**MOST V ULICI KARLA ČAPKA  
PŘES VODNÍ TOK LIDUŠKA**

**DOKLADY**

### **Most v ulici Karla Čapka přes vodní tok Liduška**

**SITUACE DOPRAVNÍHO OPATŘENÍ A OBJÍZDNÉ TRASY**

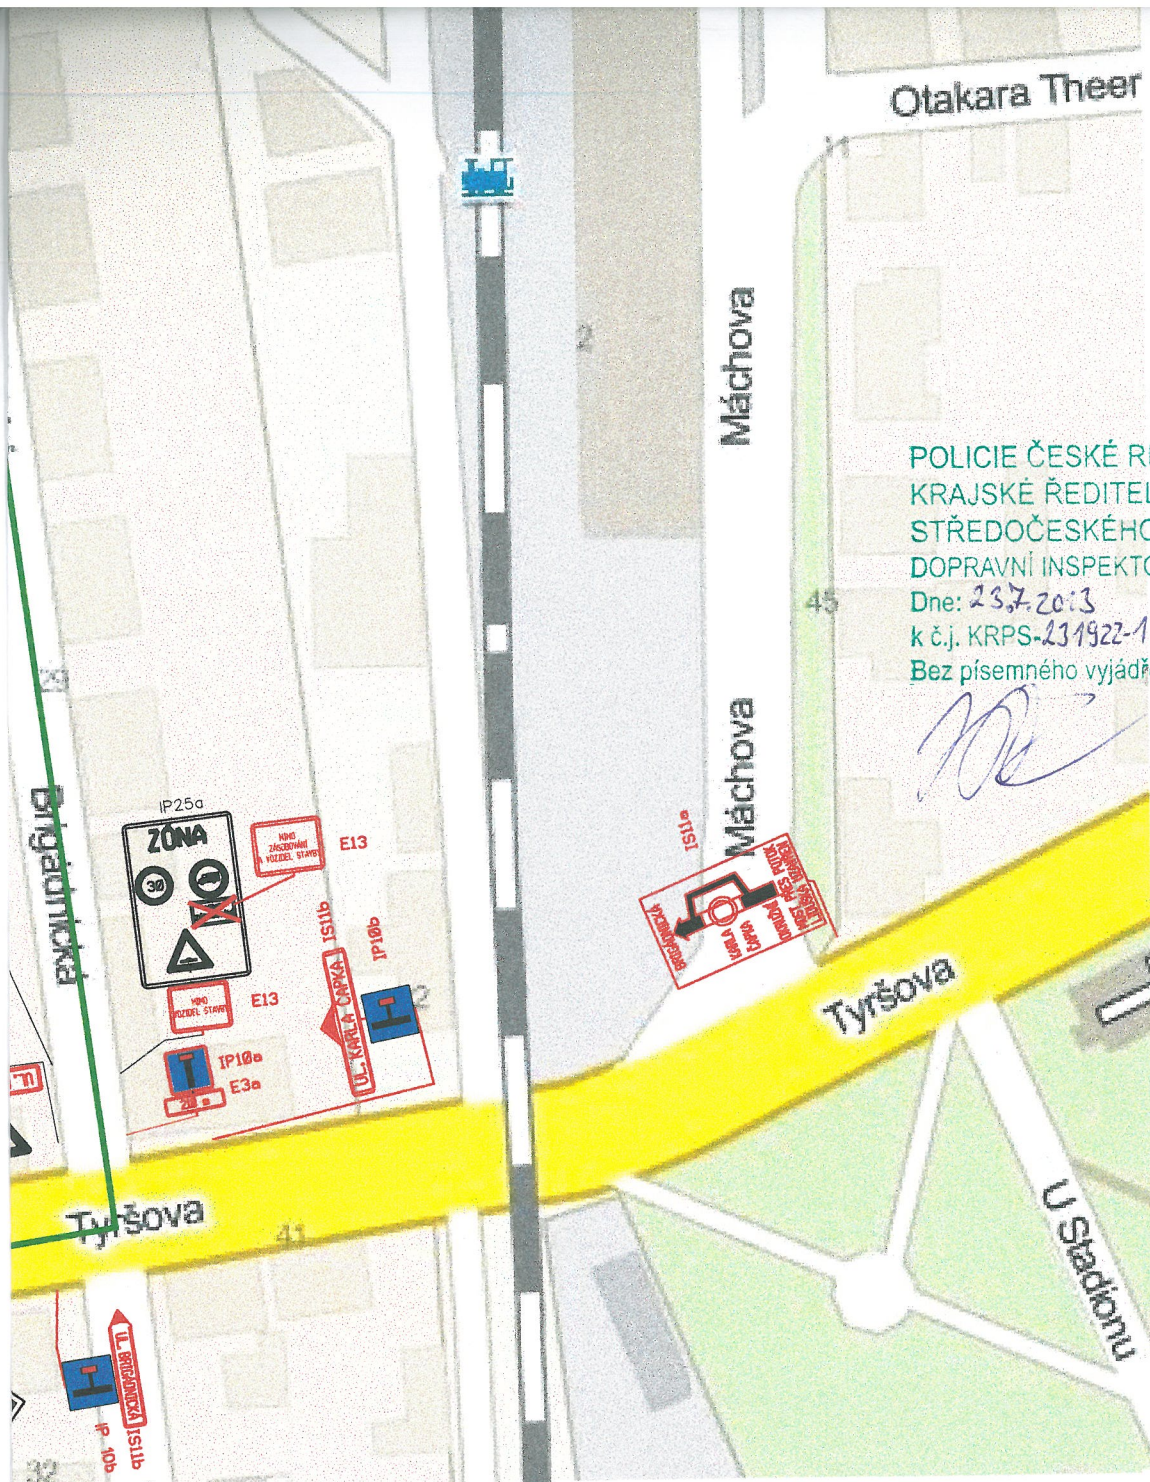
Dopravní inspektorát má k předloženému návrhu přechodné úpravy provozu následující připomínky.

Most v ul. Široká přes potok Liduška:

- V ul. Potoční bude doplněno DZ č.B24b před křižovatkou s ul. Široká.
- V ul. Zbožská bude doplněno svislé DZ č.IP10b před křižovatkou s ul. Široká ve směru z centra.
- V ul. Široká bude doplněno svislé DZ č.IP10a ve směru od ul. Zbožská.
- V případě opravy vozovky v křižovatce ul. Široká a Potoční za uzavírky provozu, bude na začátku ul. Potoční doplněno svislé DZ č.IP10a a DZ č.IP4b bude škrtnuto nebo zakryto.

Most v ul. Palackého přes Velké Valy:

- V ul. Poděbradská bude ve směru do centra zakryto svislé DZ č.IP19.
- V ul. Poděbradská ve směru z centra bude ve 2. etapě doplněno před křižovatkou s ul. Palackého doplněno svislé DZ č.C2a.

**Rekonstrukce mostů přes potok Liduška v ul. Karla Čapka a Široká nebude realizována v době rekonstrukce mostu přes potok Liduška v ul. Tyršova.**

**Dopravní značení musí být osazeno podle zásad pro označování pracovních míst na pozemních komunikacích - TP 66 (II. vydání),** objízdné trasy budou řádně vyznačeny svislým DZ č.IS11c, příp. IS11b.
